Sygnatura: ZP/100/2019

Sprawa: **Przetarg nieograniczony na roboty budowlane: „Drugi etap budowy Centrum Kliniczno Dydaktycznego Uniwersytetu Medycznego w Łodzi wraz z Akademickim Ośrodkiem Onkologicznym”**

Działając w oparciu art. 38 ustawy z dnia 29.01.2004 r. Prawo zamówień publicznych Zamawiający udziela wyjaśnień treści Specyfikacji Istotnych Warunków Zamówienia.

240-IP-A1-SE-DR-K-03055 - Detal płyty umieszczanej w miejscach wyburzeń - 240 cm

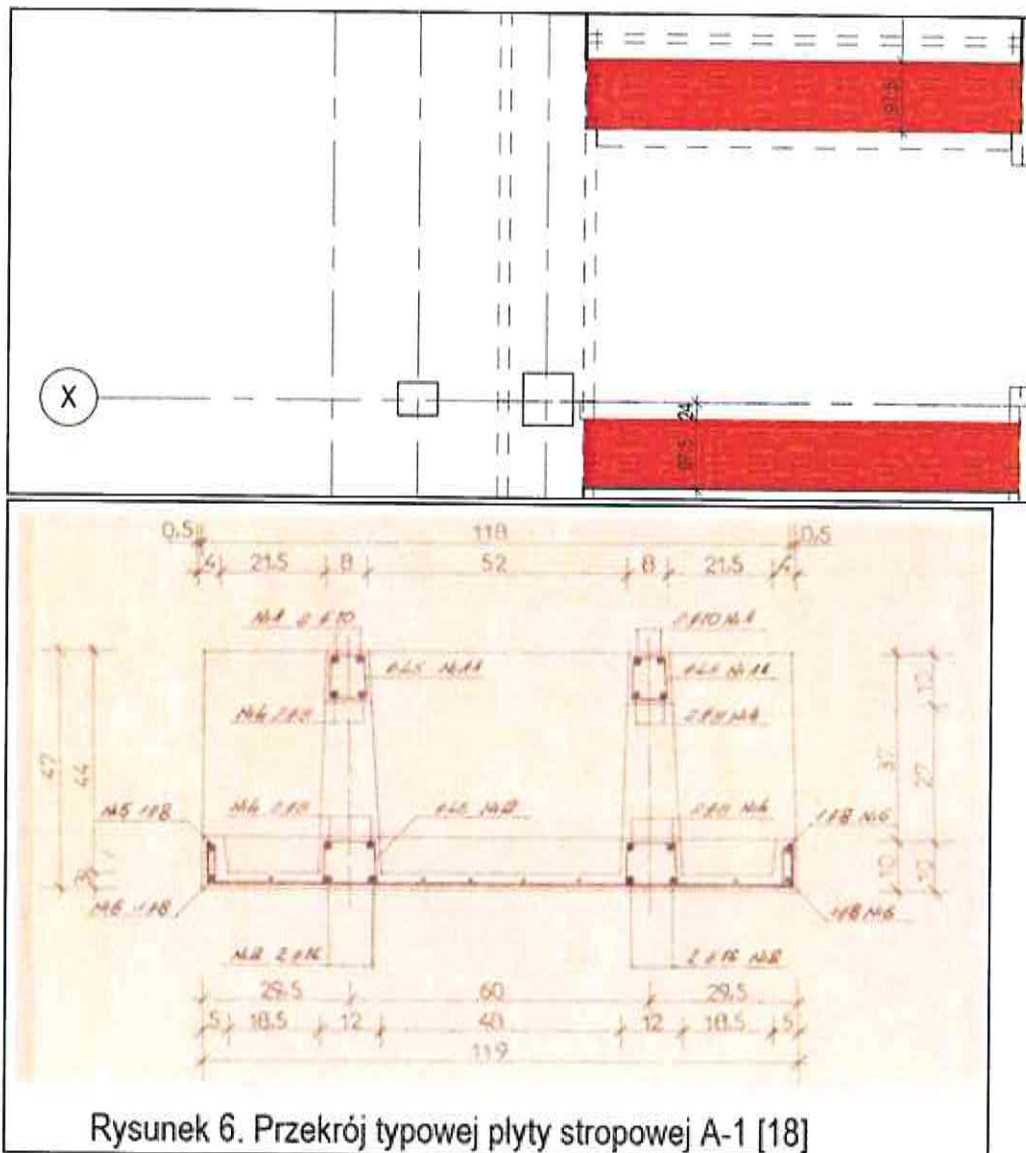
909. Rysunki wyburzeń w bud A1 np. „240-IP-A1-6-DR-K-03020 - Wyburzenia stropów poziomu P6.pdf” pokazują, że musimy wyburzyć fragmenty stropu o szerokości około 97,5 cm. Jak to się ma do pokazanego w opisie konstrukcji typowego przekroju płyty stropowej? Szerokość takiej płyty to 119

cm. Kawałek który pozostanie po wycięciu/wyburzeniu to $119-97,5=21,5\text{cm}$ i może się okazać, że nie będzie miał odpowiedniej nośności. Czy w kalkulacji do oferty nie powinniśmy uwzględnić wyburzenia całej płyty stropowej?

Odpowiedź: Szerokość płyty nowoprojektowanej zależy od wyburzanego wymiaru płyty.

Rysunek 10. Schemat wycinania i zabezpieczania otworów w stropach monolitycznych

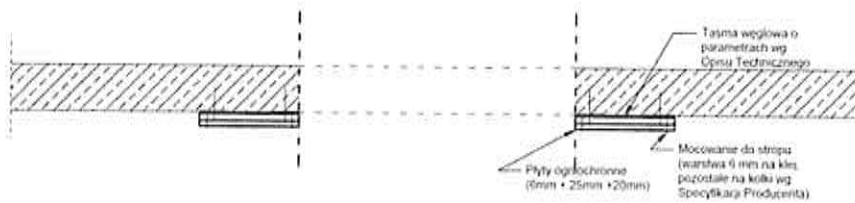
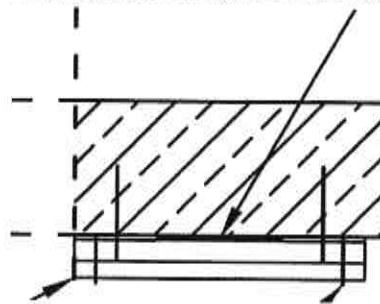
910. Jak będzie rozliczona pozycja dotycząca wzmacniania krawędzi wycinanych otworów w bud A1. W której pozycji kosztorysu wycenić prace o których mówi strona 31 opisu konstrukcji:

W przypadku wykonywania otworów w stropach monolitycznych obrys otworu należy zabezpieczyć taśmami węglowymi o module sprężystości wartości średniej 170 GPa, wytrzymałości na

W przypadku usuwania pełnych płyt prefabrykowanych ze względu na konieczność wyprowadzenia szachtu należy wykonać płytę żelbetową, opartą przegubowo na ryglu głównym ramy głównej budynku grubości 15 lub 20 cm, zlicowaną do poziomu sąsiadujących płyt prefabrykowanych. Różnicę w poziomie należy wyrównać poprzez wykonanie lokalnego podniesienia stropu w postaci żeber o szerokości maksymalnej 25cm, zbrojonych 4φ16 dołem i 4φ12 górą oraz strzemionami φ8 co 15cm. Płytę zbroić dwukierunkowo φ12 co 20 cm dołem i górą. Otulina zgodnie z klasą ekspozycji.

Odpowiedź: Wysokość płyt monolitycznych w miejscach przebić należy wykonać zgodnie z rysunkiem:

Zabezpieczenia ścian SWO-1. SWO-2. SWO-3

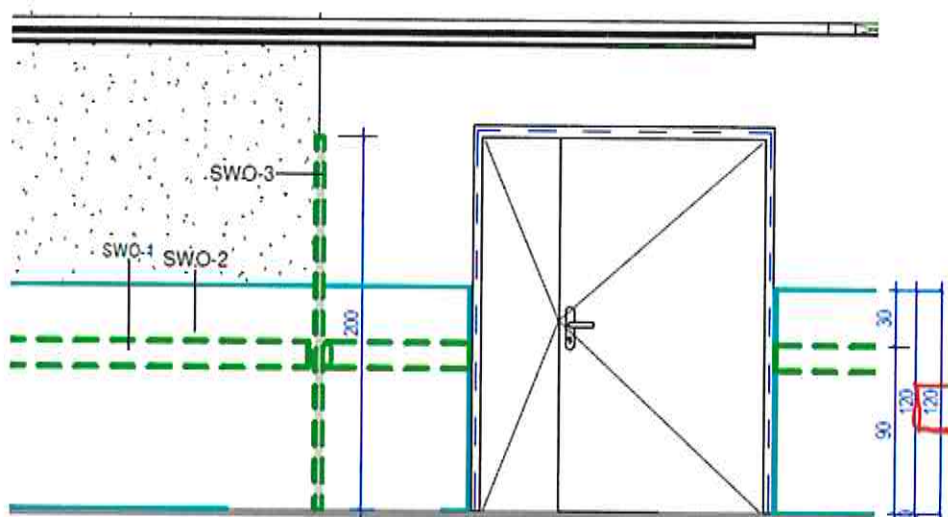
1091. Ze względu na rozbieżności w dokumentacji, prosimy o potwierdzenie, że płyta odbojowa SWO-2 ma mieć parametry zgodnie z opisem z pw 240-IP-00-XX-TD-A-0001: wysokość płyty 120 cm od wykończonej posadzki, grubość 2,00 mm.

Odpowiedź: Potwierdzamy, zabezpieczenie ściany SWO-2 jest do wysokości 1,20m od wykończonej posadzki. Należy jednocześnie uwzględnić wywnięcie podłogi na ścianę (cokół wysokości 10cm) wynikiem czego wysokość samej płyty SWO-2 to 1,10m.

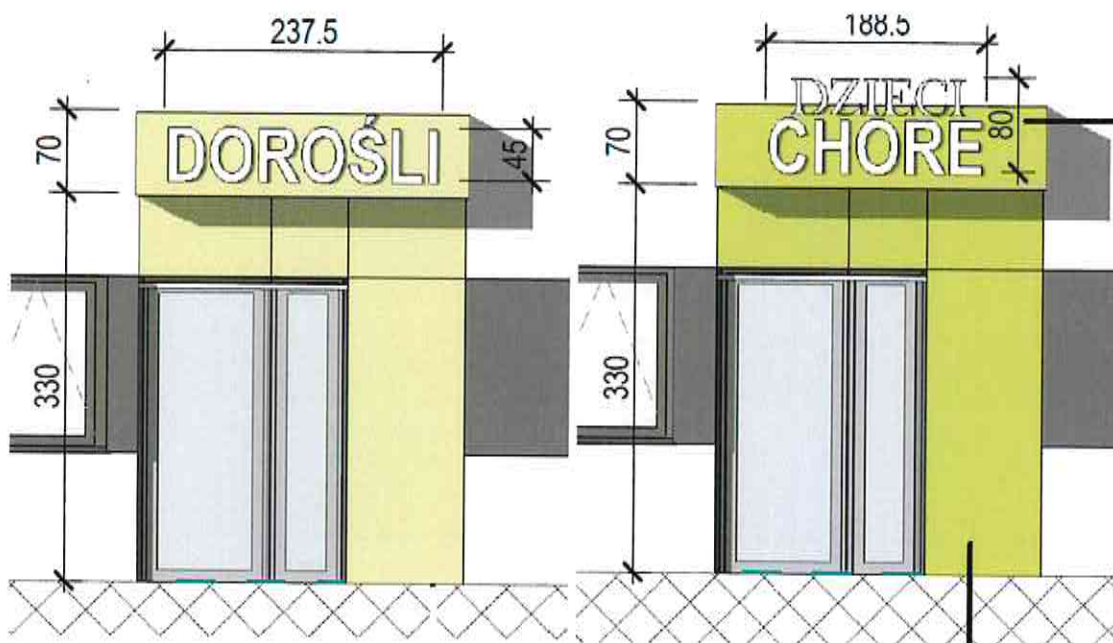
W pozycji kosztorysowej 98,99,100,101 itd. normy na zużycie kształtek i łączników są zawyżone co wpływa na cenę (wartość robót). Dla przykładu:

- w pozycji 98 jest 2 szt./mb a powinno być 0,61 szt./mb
 - w pozycji 99 jest 2 szt./mb a powinno być 0,72 szt./mb
 - w pozycji 100 jest 2 szt./mb a powinno być 0,71 szt./mb
- Itd....

Czy można w pozycjach kosztorysów nakładczych wpisać nakłady zgodne z Normą

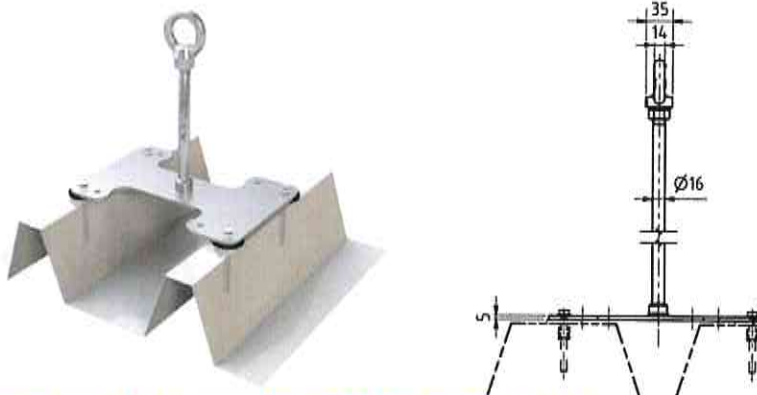
1180. Do prawidłowej wyceny komponentów i montażu niezbędne jest przesłanie rzutu dachu z zaznaczeniem gdzie mają być zamontowane systemy asekuracji (choć w przybliżeniu). Prosimy o uzupełnienie dokumentacji o ten rysunek.

Odpowiedź: Rozmieszczenie systemowych lin asekuracyjnych zostało przedstawione na rys. Rzutu dachu: 240-IP-A2-2-DR-03012-A.

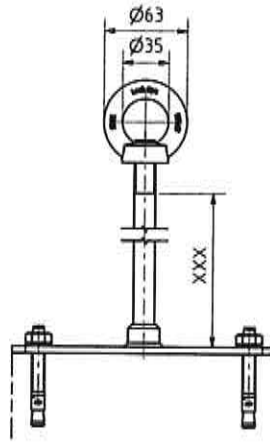
1182. Proszę o udostępnienie specyfikacji dotyczącej systemu asekuracji na dachu wraz z dokumentacją rysunkową obejmującą zakres i detale.

Odpowiedź: Zakres obejmujący przedsięwzięcie został pokazany na kondygnacji dachu. Opis systemu zgodnie z dokumentacją techniczną pkt 8.4.2 - Stały system asekuracji
Mocowanie słupka asekuracyjnego do blachy trapezowej:
